# CAMPUS THE STUDENT HOTEL

Lungo Dora Firenze, Torino

All\_25\_ADDENDUM\_CONSUMO\_SUOLO

Addendum alla relazione Tecnica di verifica preventiva di assoggettabilità alla procedura di VAS

Figura 1.1: Consumo di suolo

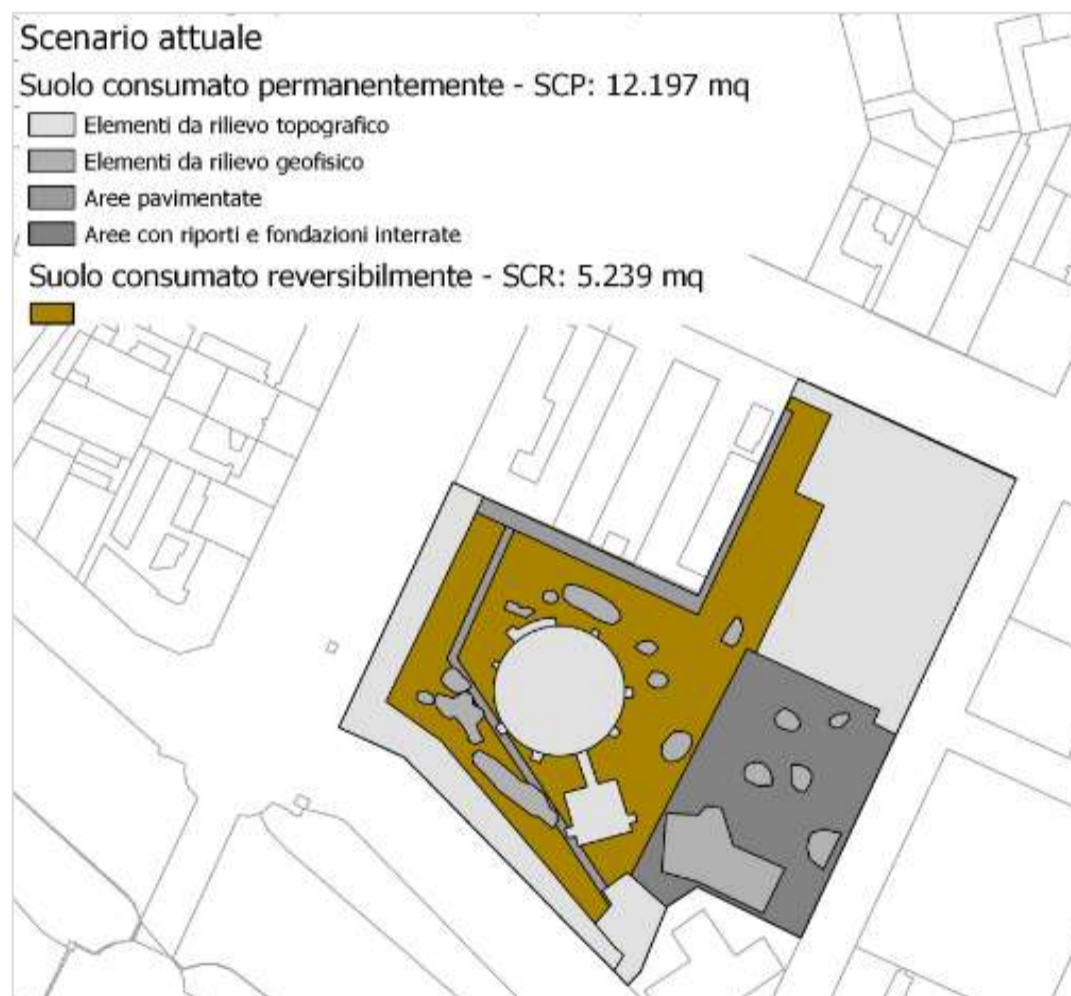
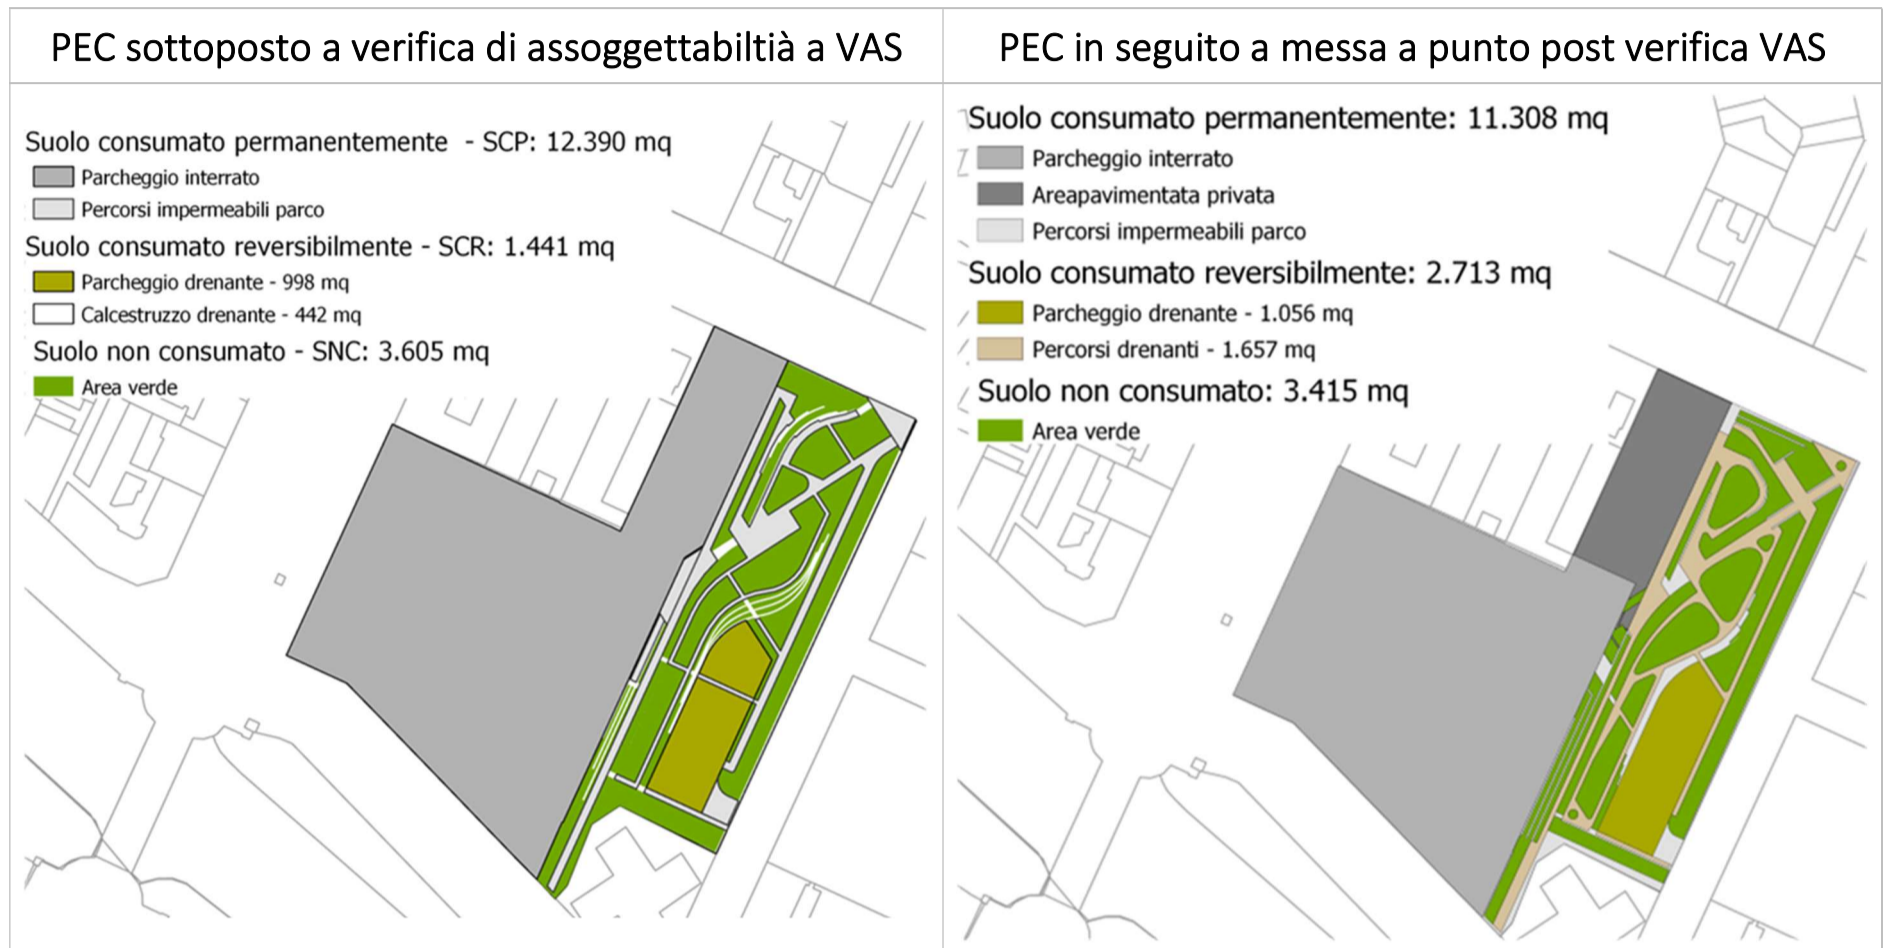
Nella tabella che segue è riportata la stima del consumo di suolo relativo ai due scenari messi a confronto. Per la rappresentazione delle diverse tipologie di consumo di suolo si rimanda alla Figura 1.1.

Si osserva che l'introduzione delle ottimizzazioni progettuali in seguito alla conclusione della verifica di VAS ha consentito di pervenire ad una totale compensazione degli impatti di progetto sul consumo di suolo.

Figura 1.2: Identificazione superfici drenanti ed impermeabili

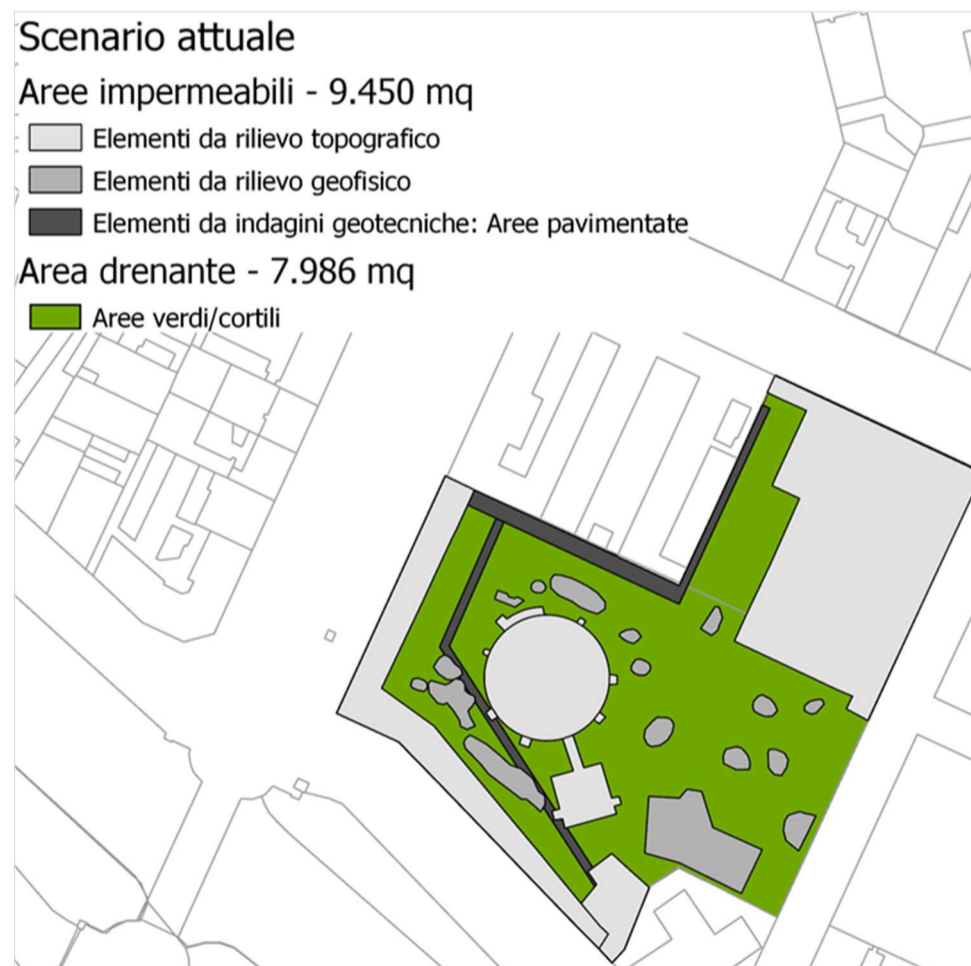
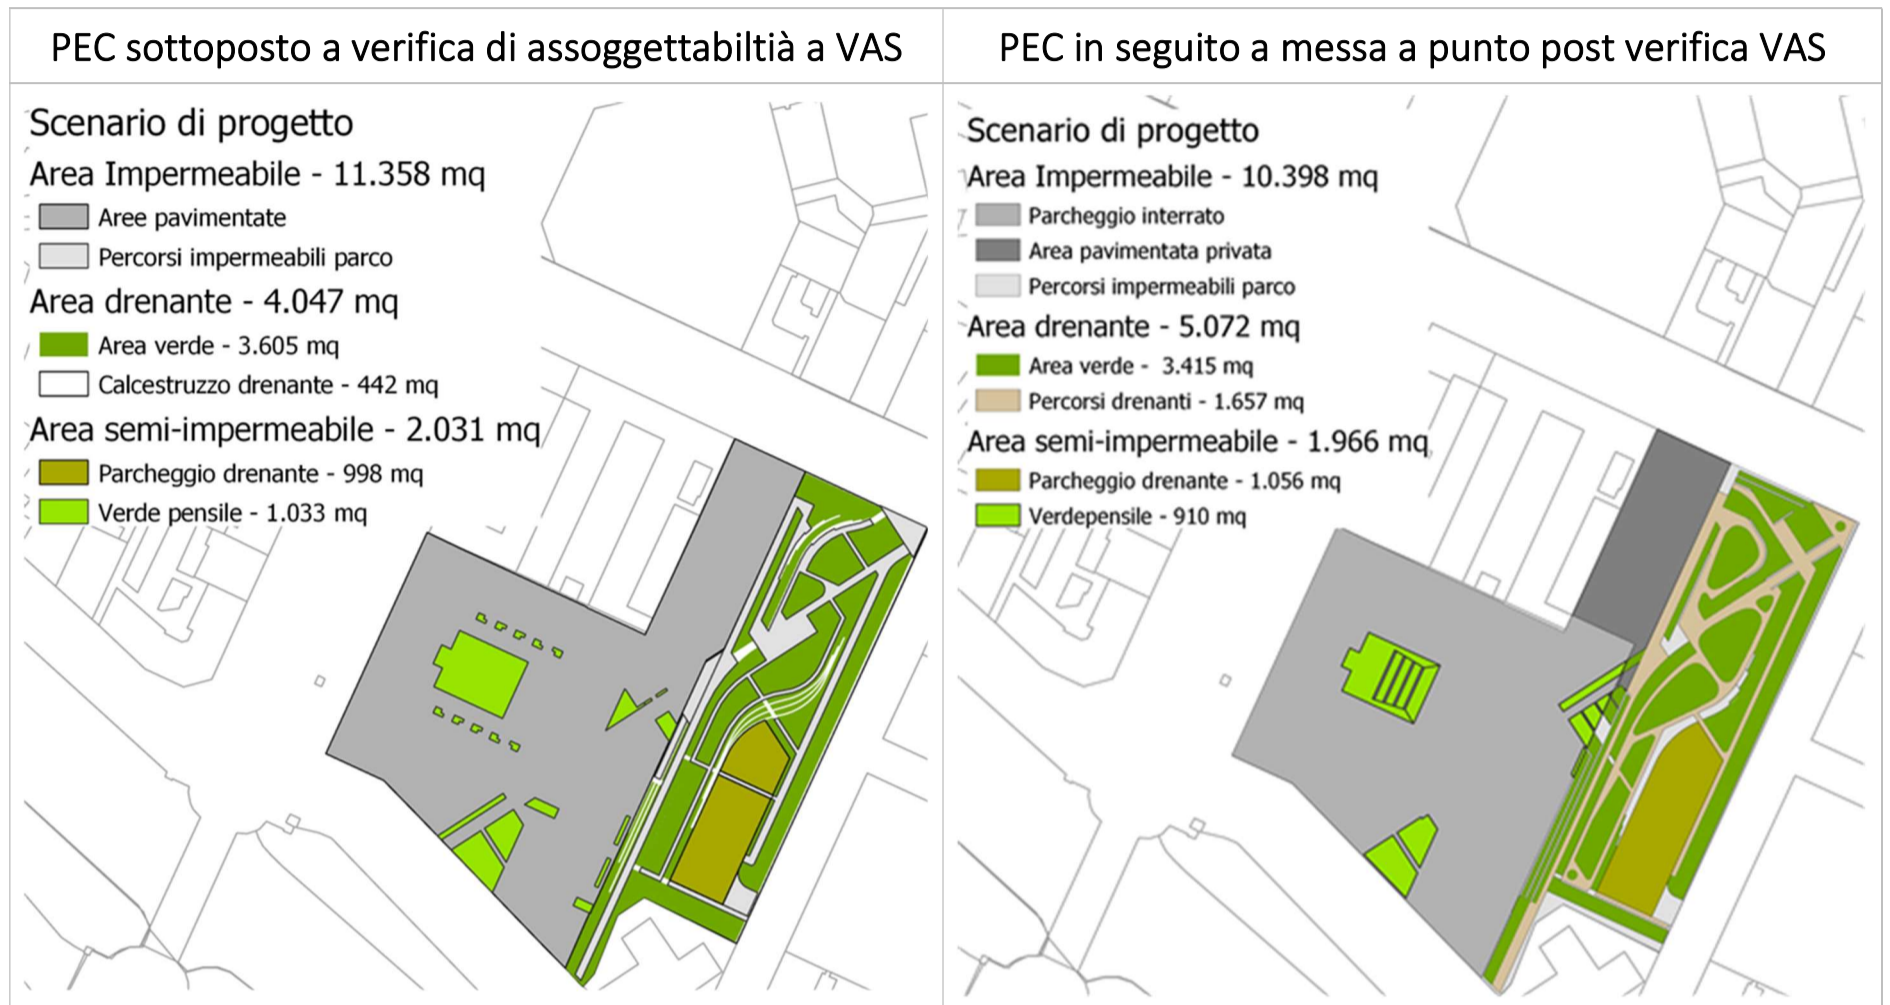
Le ottimizzazioni procedurali post verifica di VAS hanno inoltre consentito di diminuire la superficie impermeabile equivalente di progetto, come mostrato nella tabella che segue. Per la rappresentazione delle diverse tipologie di superfici (impermeabili, drenanti e semi-permeabili) si veda la Figura 1.2.

Figura 1.4: Planimetria Parco inseguito a messa a punto post verifica di VAS

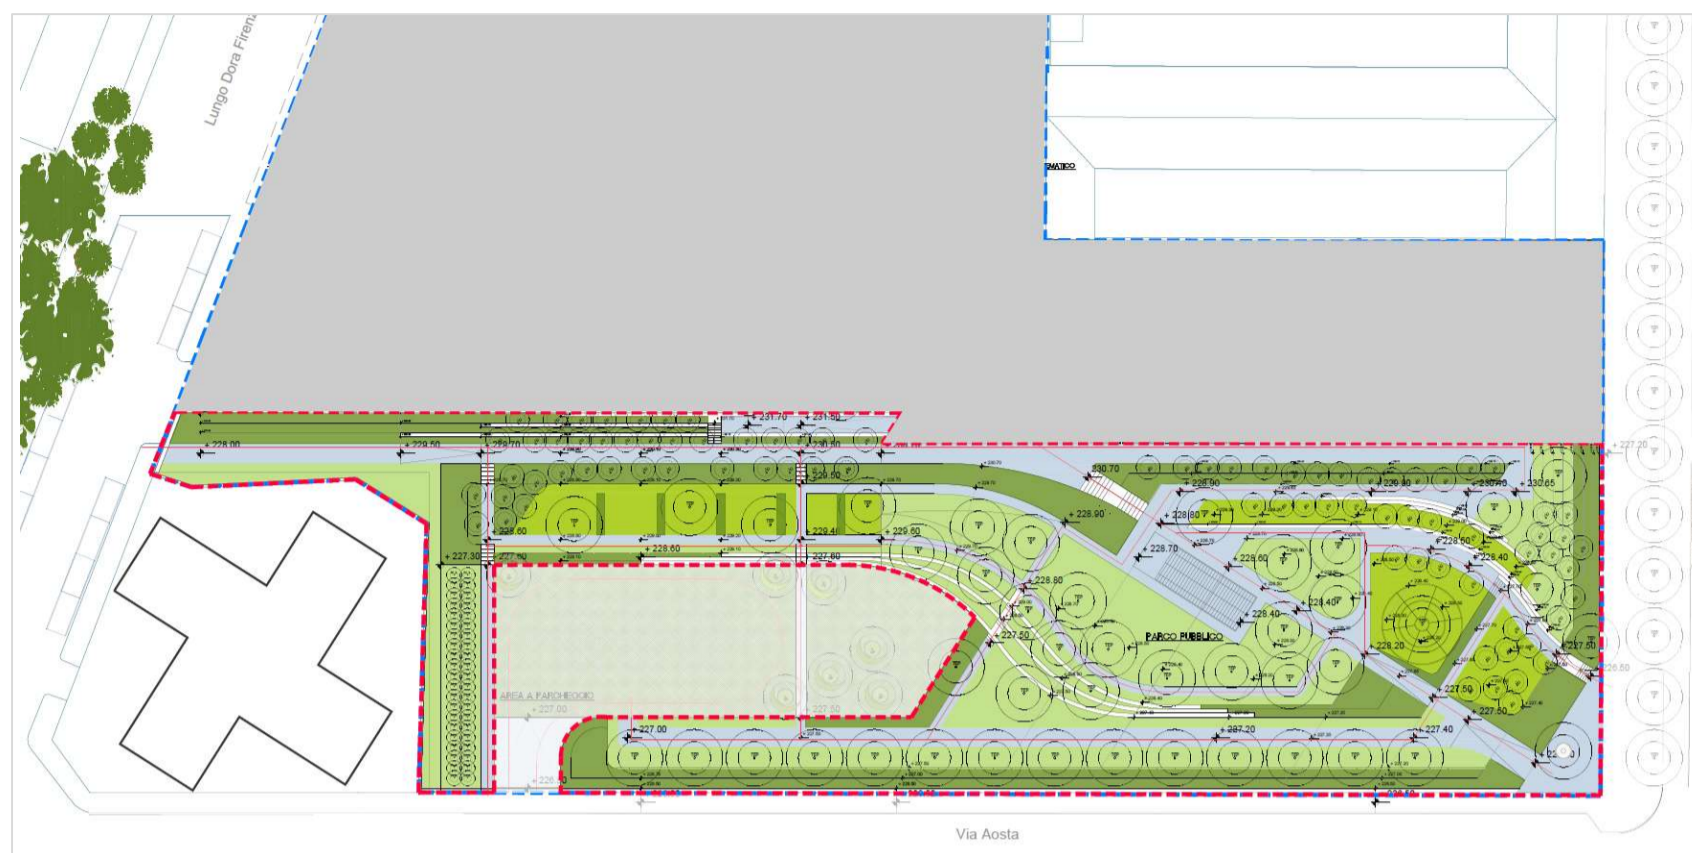
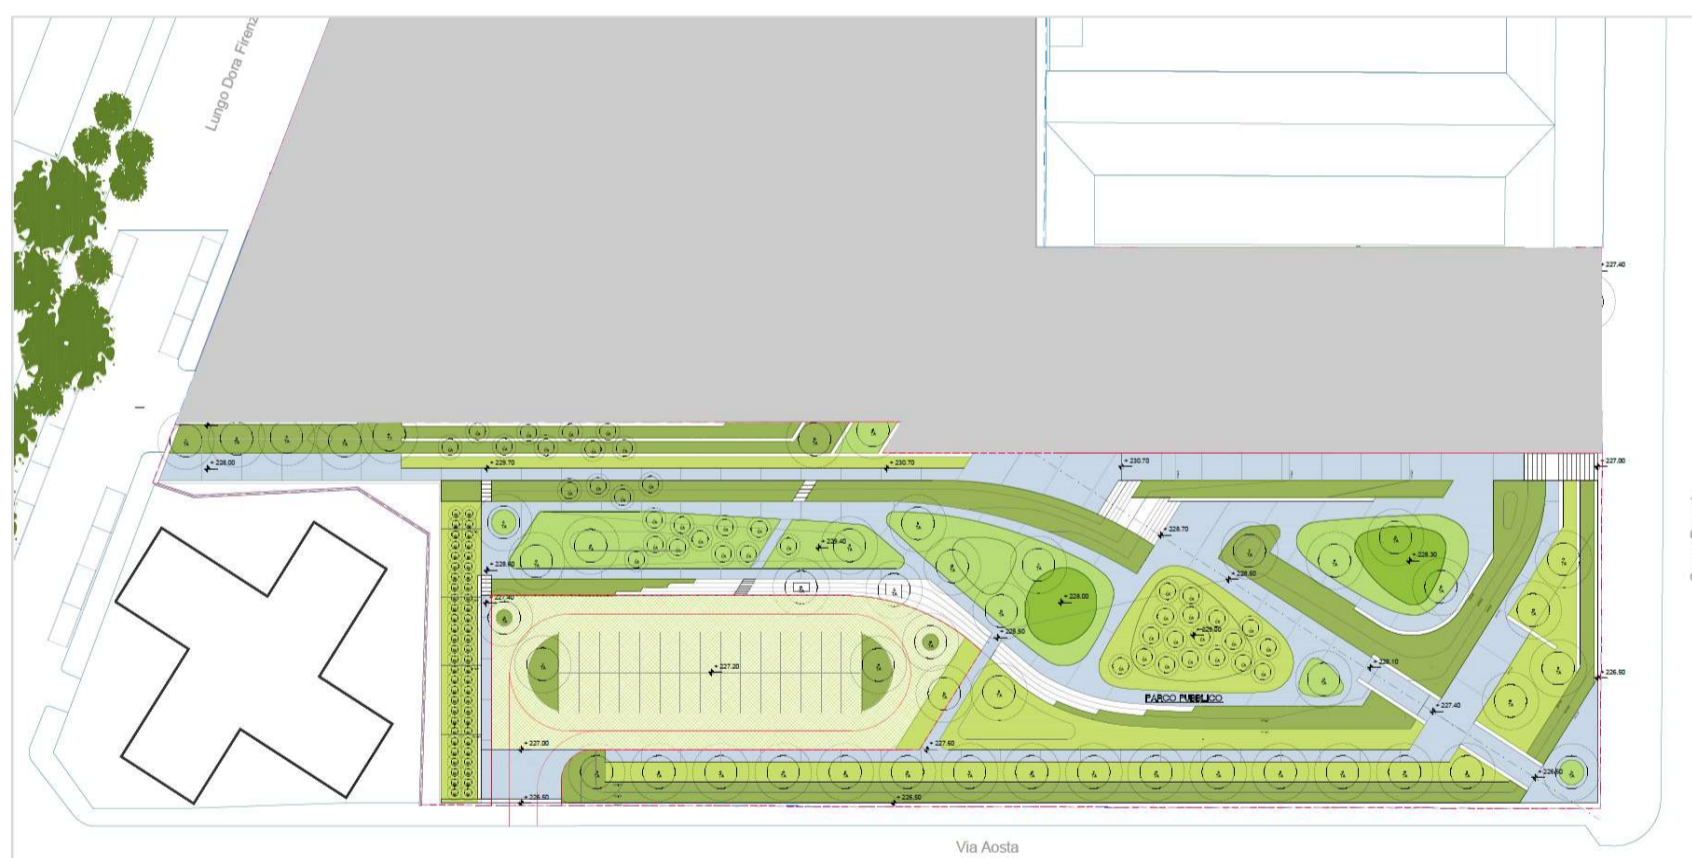
Tale operazione di messa a punto si è resa necessaria al fine di recepire la richiesta dell'amministrazione comunale, espressa durante l'iter urbanistico, di riduzione dei costi dell'intervento del parco pubblico in progetto, rendendoli compatibili con i parametri di costo €/mq di riferimento per interventi analoghi.

Nel contempo si è colta l'occasione per introdurre alcune ottimizzazioni progettuali, consistenti nella massimizzazione dei percorsi drenanti all'interno del parco, finalizzate al raggiungimento della completa compensazione degli impatti residui dell'intervento sulla componente suolo, in recepimento della prescrizione n. 5 della Determinazione Dirigenziale n. 5834 del 04.12.2022 di esclusione dalla VAS.
